Arrêté N° DDT/SEE-2024/183

portant modification de l'arrêté portant prescriptions spécifiques à déclaration n°DDT/SEE-2023/239
en application de l'article R. 214-35 du code de l'environnement
concernant
les travaux de réhabilitation de la passerelle du Jonquiers

PASSERELLE DU JONQUIERS MODIFICATION DES TRAVAUX AUTORISES

**PORTER A CONNAISSANCE AU TITRE DE L'ARTICLE
R181-46 DU CODE DE L'ENVIRONNEMENT**

Figure 4 : Extrait de l'étude SOGREAH – aménagements proposés secteur passerelle du Jonquiers et dépôts de matériaux

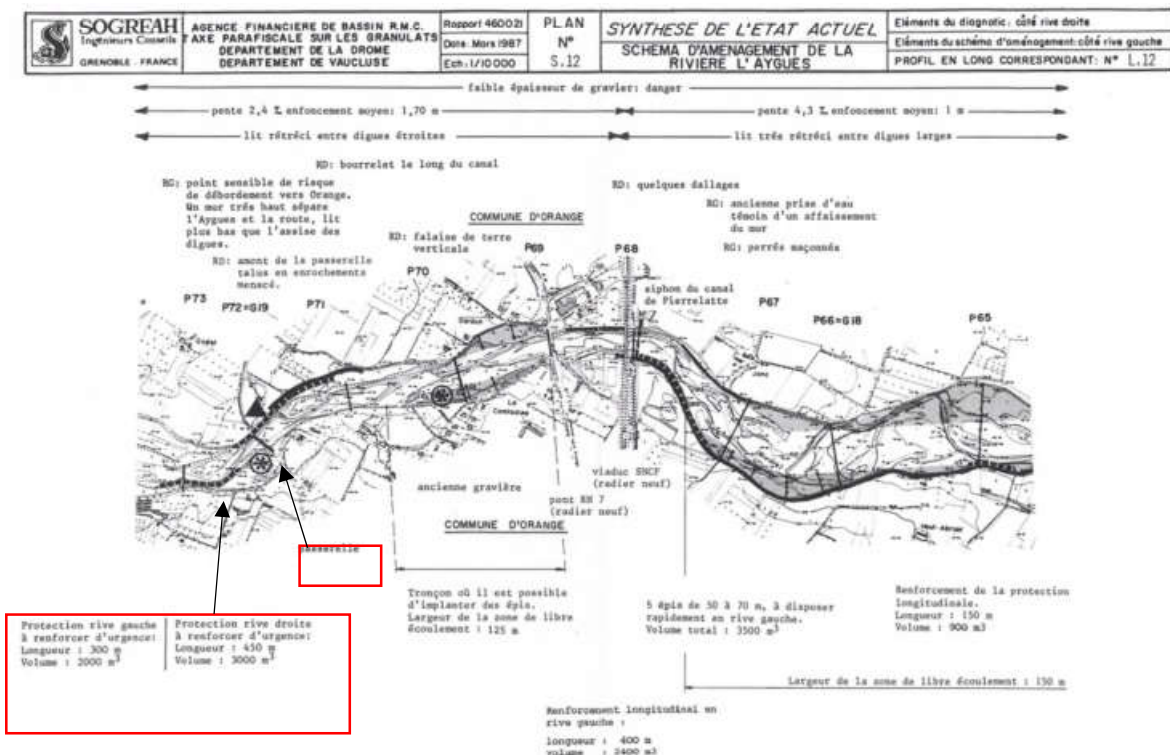
Ces zones de dépôts seront également compatibles avec les résultats de l'étude SOGREAH qui indiquent pour ce tronçon :

- La protection de rive gauche dans le coude vers la droite à l'aval de cette même passerelle devra être renforcée par 2000 m³ sur 300 m de longueur (cf. zone proposée pour les dépôts en annexe 5).

Il est proposé de retirer les matériaux jusqu'à la cote TN – profil 1985 – 42.30 m NG (30 cm de protection des longrines) entre les piles P2 et la pile P4 et de déposer les matériaux le long de la digue présente en rive gauche suivants fin de protéger et renforcer ce secteur. Ces zones sont présentées page suivante et en annexe 5.

Annexe 4 – Profil en travers du site après travaux d'entretien et réhausse du tablier

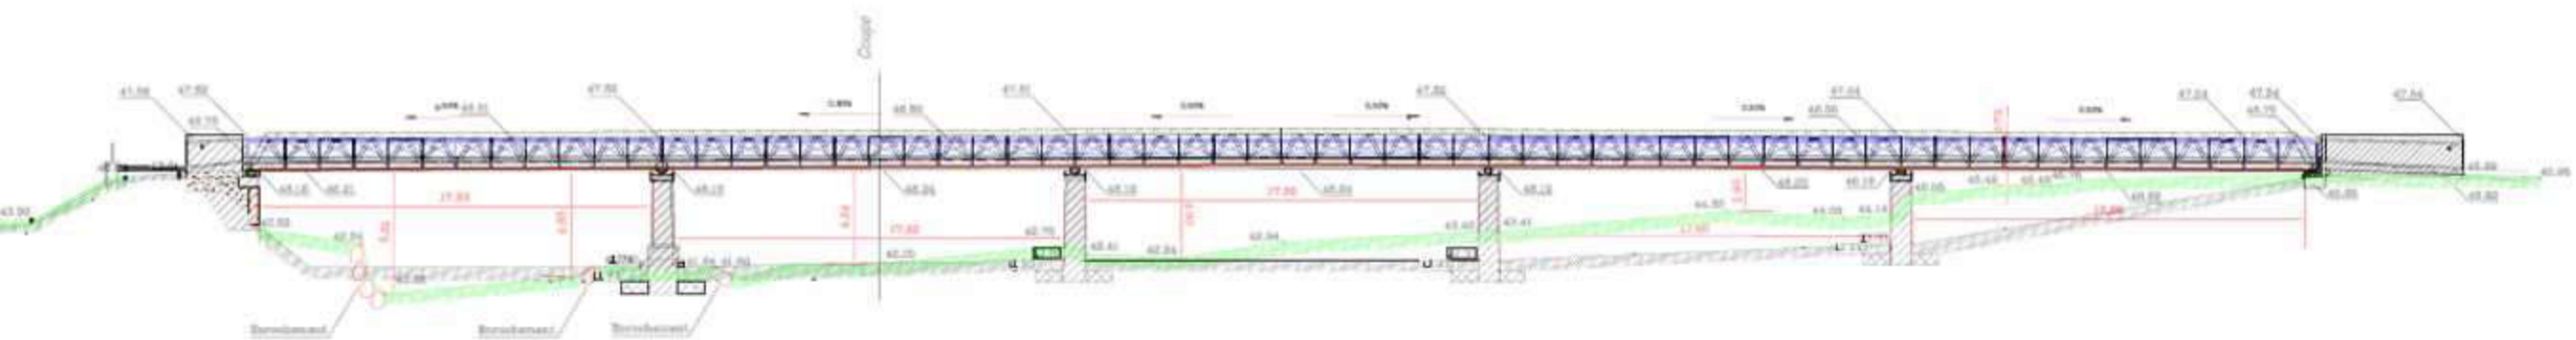
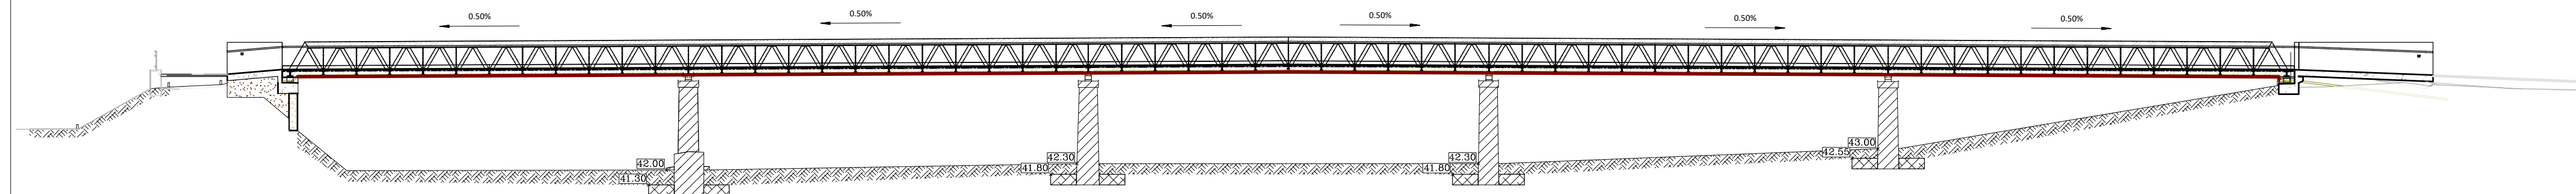
- Retrait des matériaux / dégagement de la travée 3 en totalité jusqu'à la cote 42,30 m NGF (limite fondation/pile) - entres piles 2 et 3 ;
- et dégagement partiel de la travée 4 entre la pile n°3 et la pile n°4.

Annexe 6 – Plan de gestion des sédiments zones de prélèvement et de dépôts – source SMEA

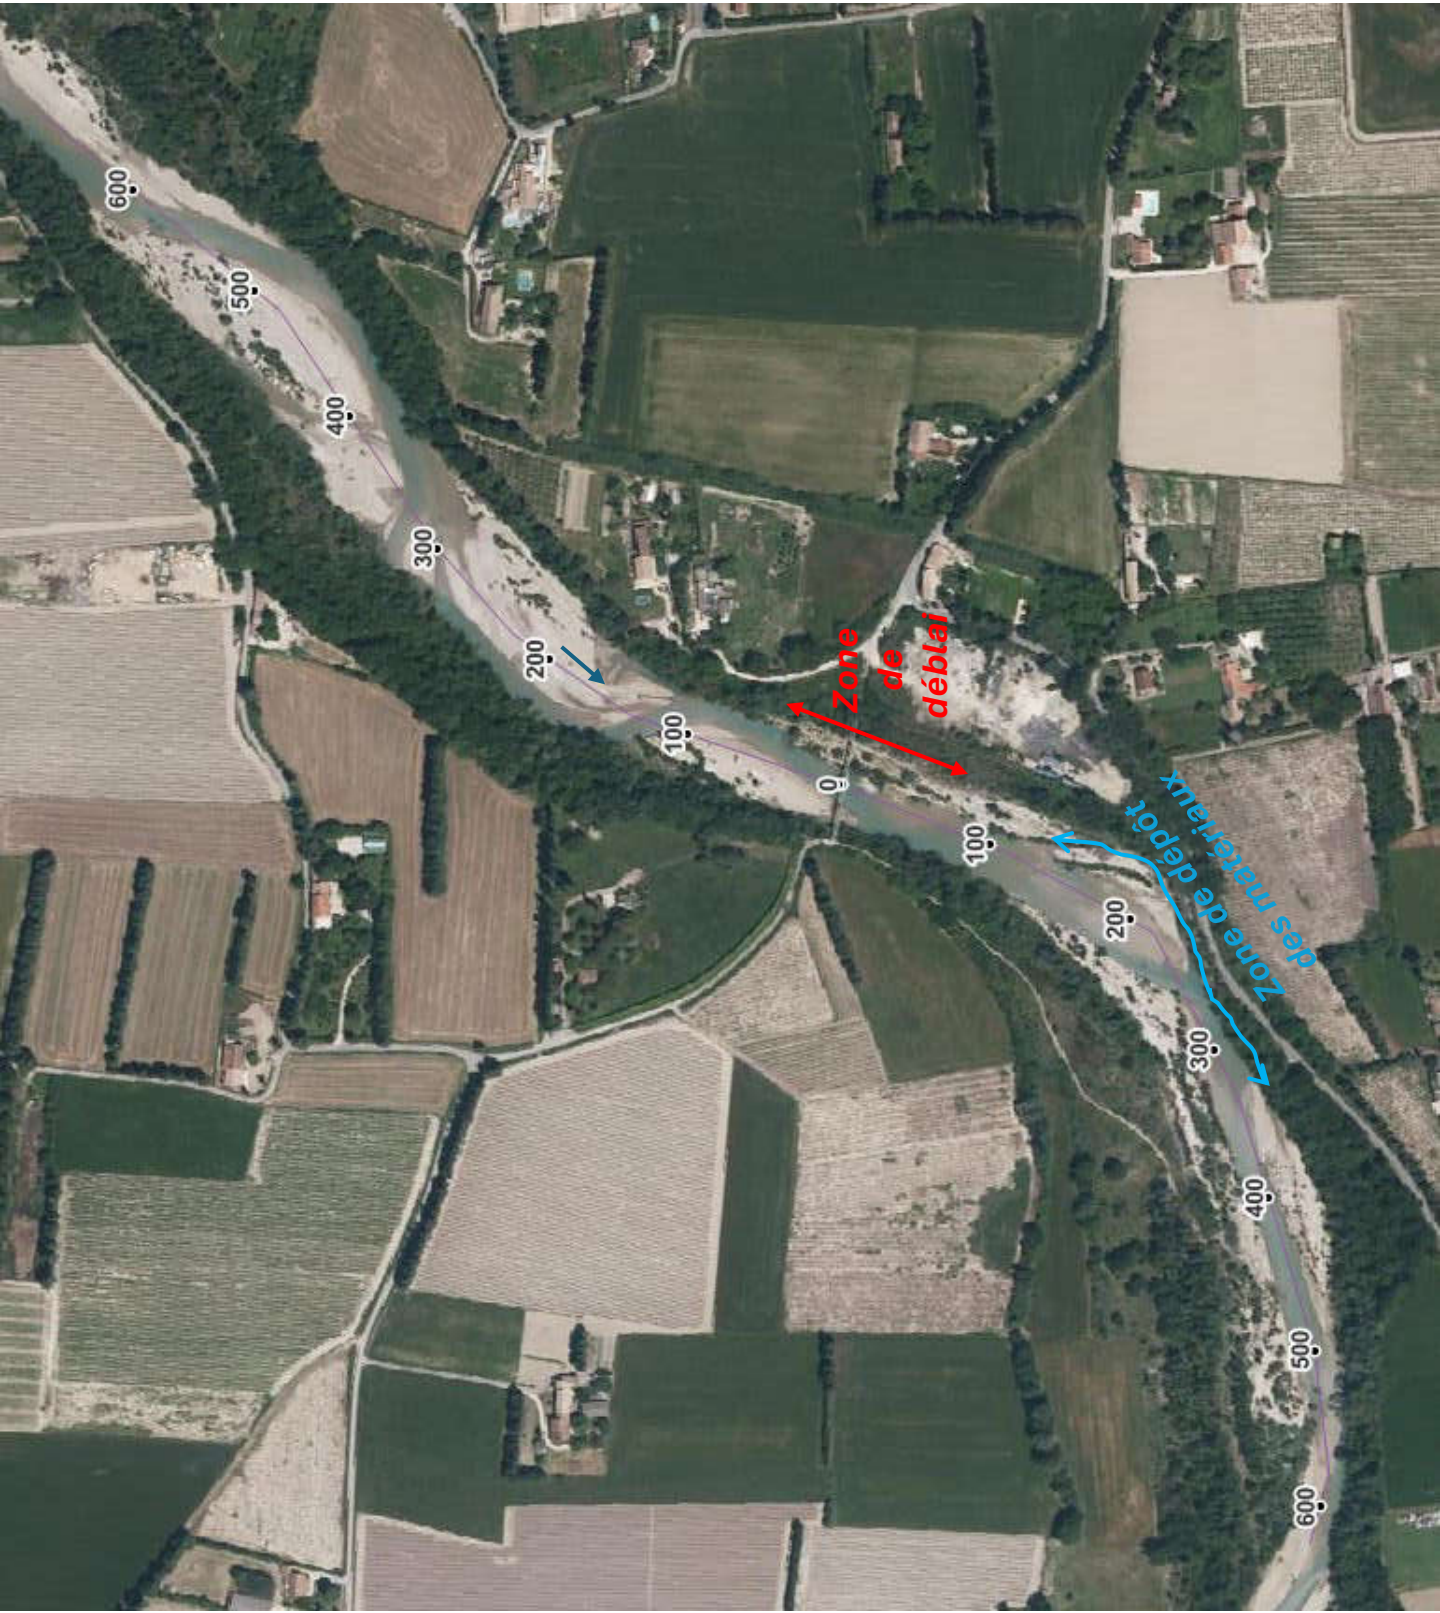
« Les matériaux alluvionnaires déposés au niveau des piles 2, 3 et 4 baissant la capacité hydraulique de la passerelle des Jonquiers sont retirés et déplacés en rive gauche et en aval en pied de la digue classée A, comme indiqué dans la représentation suivante :

Au niveau des piles 2, 3 et 4, les matériaux alluvionnaires sont retirés jusqu'à la cote TN 42.30 m NG. »
